<b>Title - Sujet</b> Floating Wharves-Multiple Locations Floating wharves, Multiple Locations, New Brunswick	
<b>Solicitation No. - N° de l'invitation</b> EC373-222450/A	<b>Amendment No. - N° modif.</b> 001
<b>Client Reference No. - N° de référence du client</b> EC373-222450	<b>Date</b> 2022-03-21
<b>GETS Reference No. - N° de référence de SEAG</b> PW-\$PWJ-004-6181	
<b>File No. - N° de dossier</b> PWJ-1-44181 (004)	<b>CCC No./N° CCC - FMS No./N° VME</b>
<b>Solicitation Closes - L'invitation prend fin</b> <b>at - à 02:00 PM</b> Atlantic Daylight Saving Time ADT <b>on - le 2022-04-05</b> Heure Avancée de l'Atlantique HAA	
<b>F.O.B. - F.A.B.</b> <b>Plant-Usine:</b> <input type="checkbox"/> <b>Destination:</b> <input checked="" type="checkbox"/> <b>Other-Autre:</b> <input type="checkbox"/>	
<b>Address Enquiries to: - Adresser toutes questions à:</b> Johnston (PWJ), Edward	<b>Buyer Id - Id de l'acheteur</b> pwj004

This Solicitation Amendment No. one (1) is raised to include the following Addendum No. one (1).

### TYPE 1 FLOAT CONTAINER DETAIL DÉTAIL DU CONTENANT FLOTTANT TYPE 1

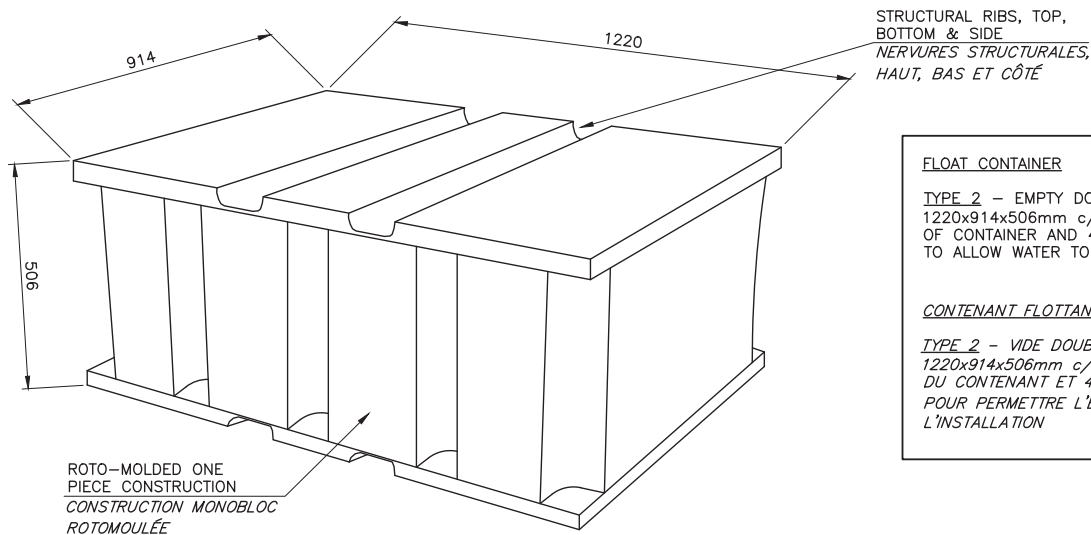
**Note: update section 06 08 99, 2.02.5.1 - Please see updated container details.**

**Empty containers are double flanged, minus the EPS Foam, sizes as indicated on the drawings. Holes in the empty containers are to be carefully made as not to affect the integrity of the container.**

TYPE 1 – EXPANDED POLYSTYRENE FOAM (EPS)  
2440x1220x506mm or 1830x1220x506mm
